监理通知单（质量）

工程名称：永靖县“十四五”盐锅峡光伏发电项目

编号：YJYGX-ZHJL-JLTZ-054

事由：关于光伏区A42#方阵施工质量问题

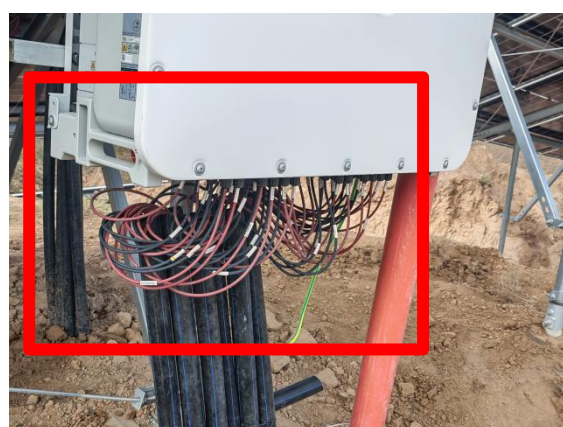
多处支架檩条、立柱、斜撑螺丝未紧固

上述质量问题，要求施工单位及施工班组对光伏场区相关质量通病全面排查，严格把控施工质量，于 2 日内整改完成后报监理部复查。望悉知！

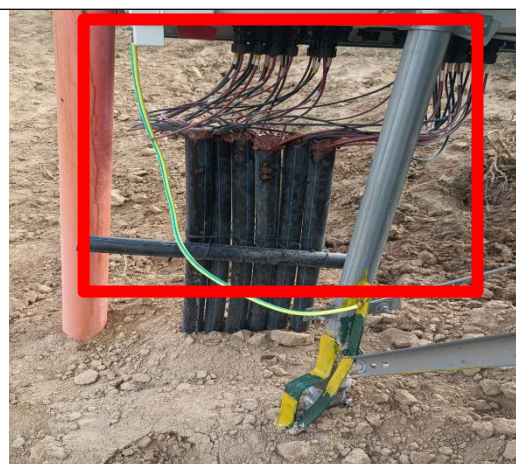
直流线敷设杂乱、未做防火封堵
